Technical News Bulletin

シュタインハウゼン、2024 年 2 月

FlexIS ドライブ リプレース

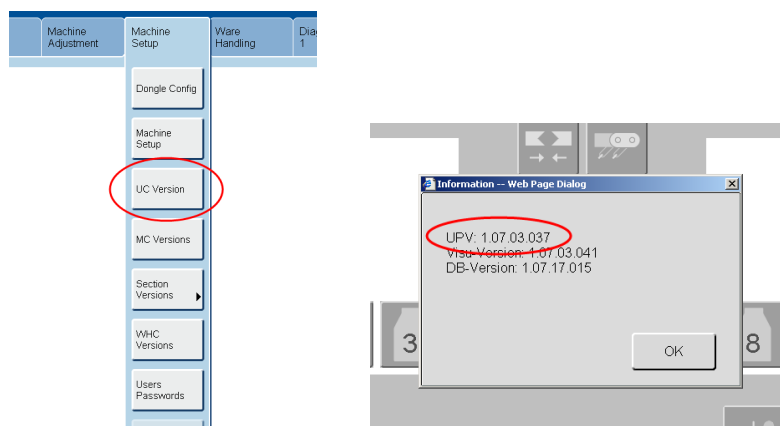
ドライブの寸法および据付に変更はございません。

セーフティ (STO) 入力

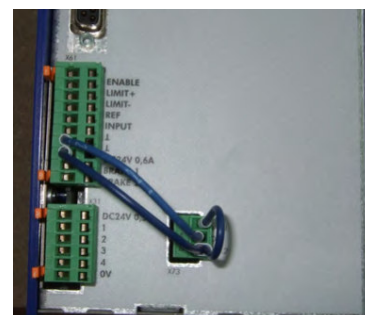
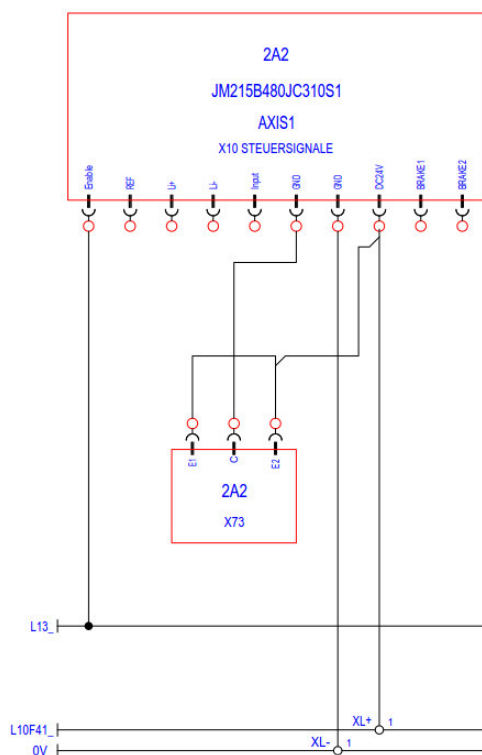
全ての新しいドライブはドライブを停止させるセーフティ入力を持っております (STO = セーフ トルク オフ)。旧 JetMove JM-215 (601-10146) このセーフティ入力を装備しておりません。JetMove JM-215 (601-10146)を新しいモデルに入替える際には この追加配線が必要になります。このセーフ有効入力は、24V 供給する必要があります。

下図は、セーフ有効入力にどのように配線処理するかを表しております。
E1 と E2 には 24V が必要なので、ドライブの 24V サプライから供給します。
C には 0V が必要なので、ドライブの 0V サプライから供給します。

貴社 FlexIS が JM-215 をお使いの場合、全てのドライブに対して配線を準備する事を推奨します。

リプレイス用に配線キット 601-20103 をご注文頂けます。
